Stellungnahme zur Bauleitplanung „Windenergienutzung“ der Gemeinde Ruhwinkel (8. Änderung des Flächennutzungsplans und Bebauungsplan Nr. 10 „Windenergienutzung“) sowie der Gemeinde Rendswühren (42. Änderung des F-Plans und Bebauungsplan Nr. 28 „Windenergienutzung“), Stand: November 2022

Dieses ist eine Stellungnahme von direkten Anwohnern aus dem Ortsteil Bockhorn zur Bauleitplanung „Windenergienutzung“ des geplanten Windparks in der östlichen Teilfläche des Windvorranggebietes PR2_PLO_030.

Stellungnahme vom 07.10.2025 von betroffenen Anwohnern aus Bockhorn und Schönböken zum Flächennutzungsplan der Gemeinde Ruhwinkel für den geplanten Windpark in Rendswühren und Ruhwinkel

Stellungnahme zum 8. Änderung des Flächennutzungsplans Bebauungsplan Nr. 10 „Windenergie-
nutzung“ der Gemeinde Ruhwinkel. Stand November 2022

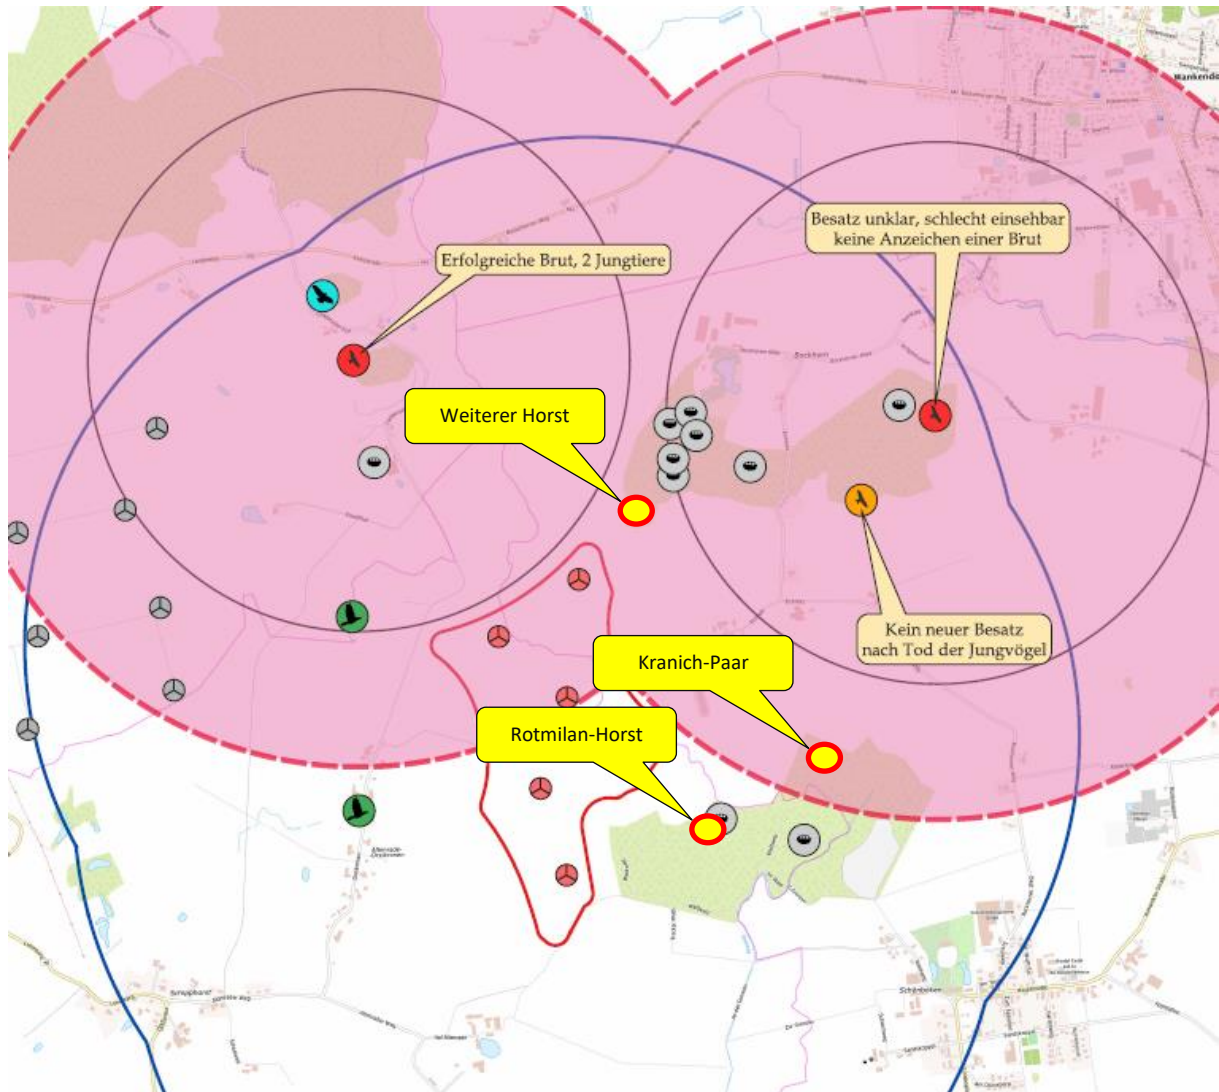
Die Untersuchungen zur Fauna sind noch nicht abgeschlossen und die Angaben in der Bauleitplanung enthalten Fehler. Die Raumnutzungsanalysen und Begehungen für die empfindlichen Groß- und Greifvögel wurden nicht in den Jahren 2021 und 2022 sondern in den Jahren 2020 und 2021 durchgeführt.

In den Karten BIOPLAN 2022A und BIOPLAN 2022B fehlt ein großer Horst im Wald nordöstlich des Vorranggebietes, der entweder übersehen wurde und neu gebaut wurde. Der Horst befindet sich an den Maps-Koordinaten 54.099018, 10.177887 und ist nur ca. 280 Meter von der nördlichsten WEA 1 entfernt. Dieser Horst ist durch weitere Begehungen und Analysen zu prüfen und ist im faunistischen Gutachten zu berücksichtigen.

Horste am geplanten neuen Windpark PR2_PLO_030: Seeadler, Rotmilan, Uhu + Kranich (Stand 07.10.2025)

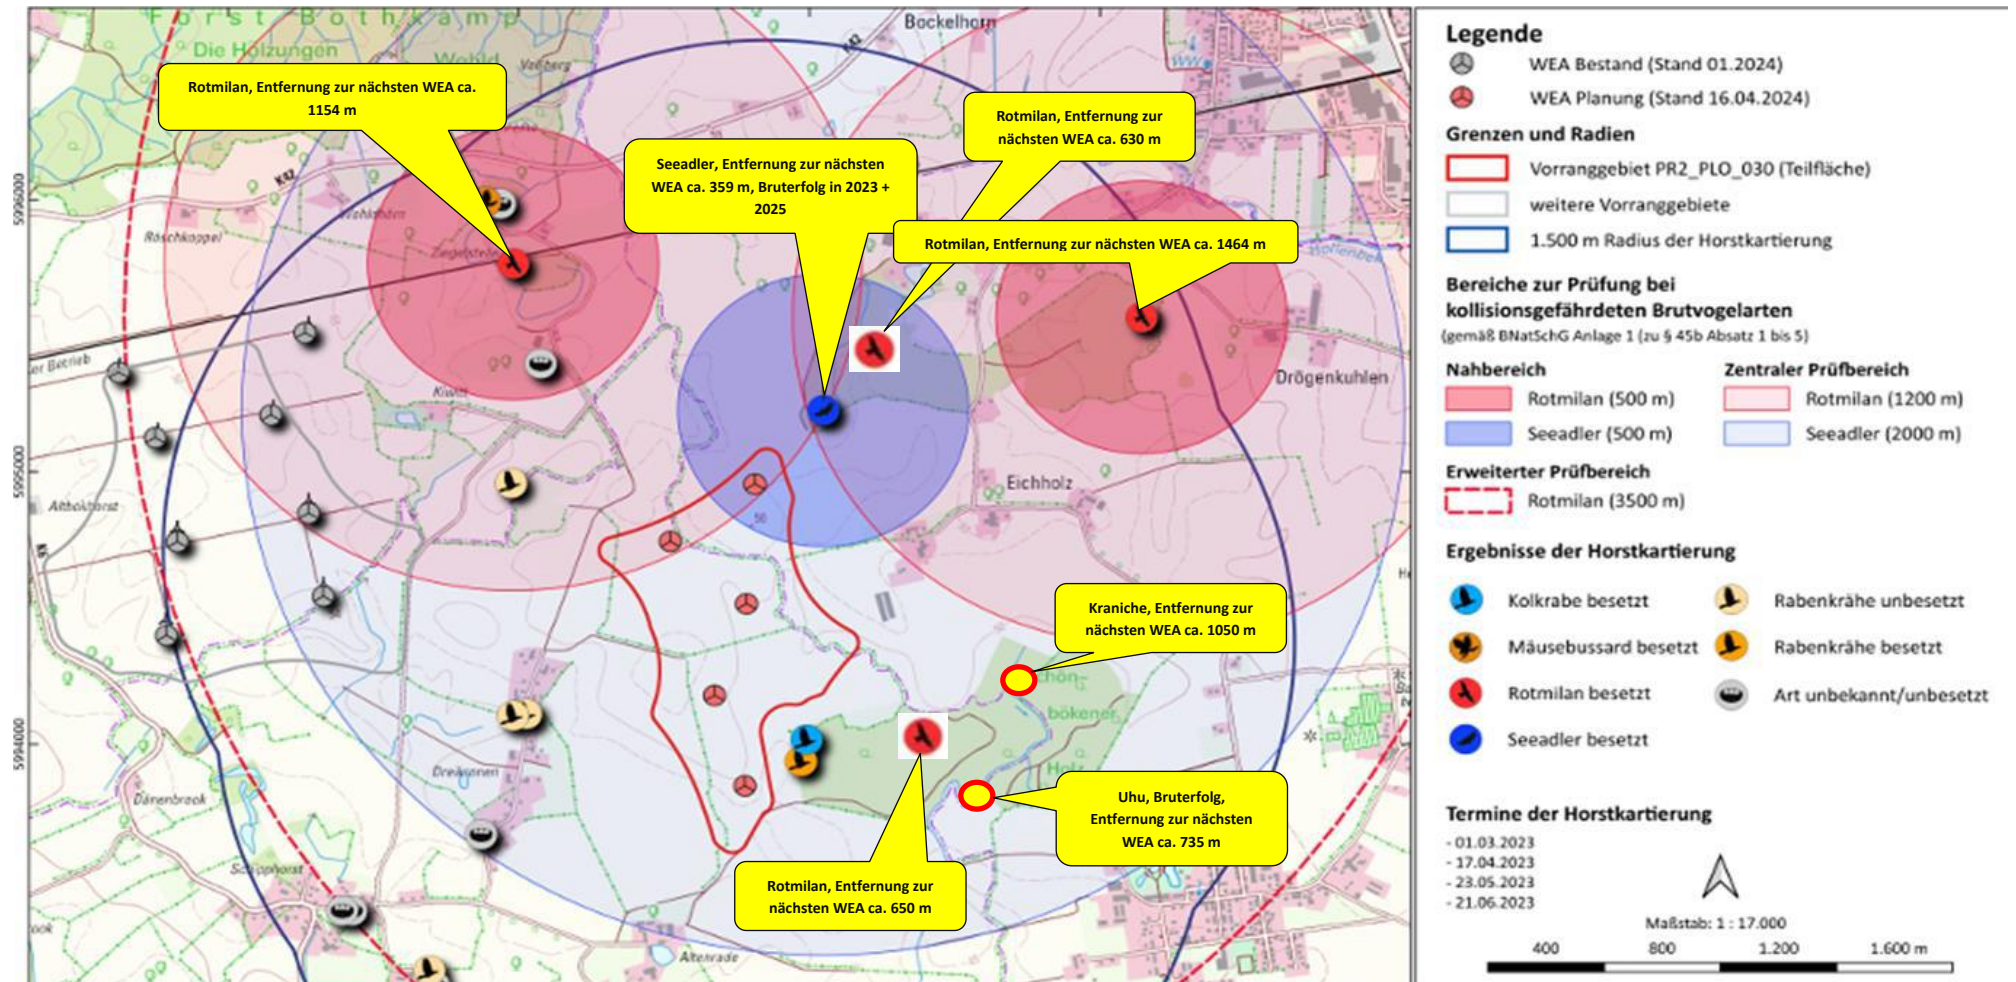
Für den in 2023 neu errichteten Seeadlerhorst muss eine aktuelle Raumnutzungserfassung (RNE) und eine neue Raumnutzungsanalyse (RNA) durchgeführt werden.

Es gibt weitere Rotmilan-Horste im Schönböckener Wald (südlich vom Hof Kringel) und im Bockhorner Wald (im westlichen Teil in der Nähe des Seeadlerhorstes), die im Artenschutzbericht nicht enthalten sind. Außerdem ist im Schönböckener Wald an der Grenzau ein Kranichnest.

Für die Seeadler im 2023 neu errichteten Seeadlerhorst wurde keine neue Raumnutzungserfassung (RNE) und Raumnutzungsanalyse (RNA) nach den Anforderungen der „Standardisierung des Vollzugs artenschutzrechtlicher Vorschriften“ (siehe <https://www.schleswig-holstein.de/DE/fachinhalte/E/ingriffsregelung/Downloads/ArbeitshilfeArtenschutzWEA.pdf?blob=publicationFile&v=1>) durchgeführt. Die RNE und die RNA für Seeadler wurden 2021 durchgeführt und berücksichtigen nicht die Flugbewegungen der Seeadler aus dem neuen Horst. Die Anforderungen im Potenziellen Beeinträchtigungsbereich (PBB), insbesondere unter Berücksichtigung der Bruterfolge in 2023 und 2025, wurden nicht erfüllt.
